监 理 联 系 单

工程名称：浩德武鸣区宁武镇 50MWp 农业光伏电站项目

编号：JXM6-061

事由：关于本项目输出线路资料上报事宜。

塔基底部杂草较多

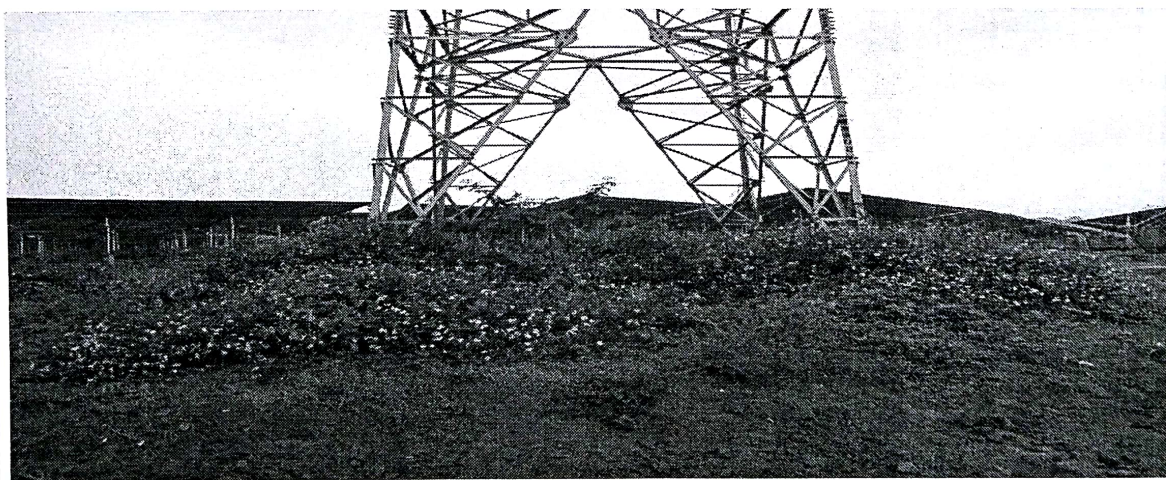
5、要派专业人员与监理单位人员对所有塔基环境及底座螺栓进行检查，例如塔基底部杂草要清理干净，塔基四面都要悬挂警示牌防止外人攀爬。
